Werfverslag 10 voor project: Koning Ridderdijk 44 | 8434 Westende (BE)

Nummer: 952RTW-10

Datum: vrijdag, 13 november 2020

10.9 Detail dakopstand

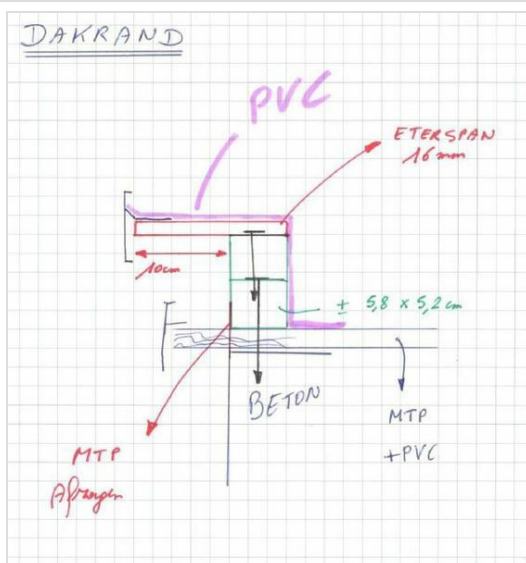
Detail dakopstand wordt op de werf besproken ; opbouw is als volgt:

- 1: Afzagen bestaande dakrand + multiplex
 - 2: Verankeren van 1ste houten keper in beton | 5,8cm x 5,2cm
 - 3: Bevestigen van 2de houten keper | 5,8cm x 5,2cm
 - 4: Eterspan plaat bevestigen + monteren van dakrand
 - 5: Verdichten van opbouw met pvc dak bekleding | Volgens de voorschriften van de leverancier
- Eterspan wordt onderaan in een kleur meegaand met het pleisterwerk geschilderd*
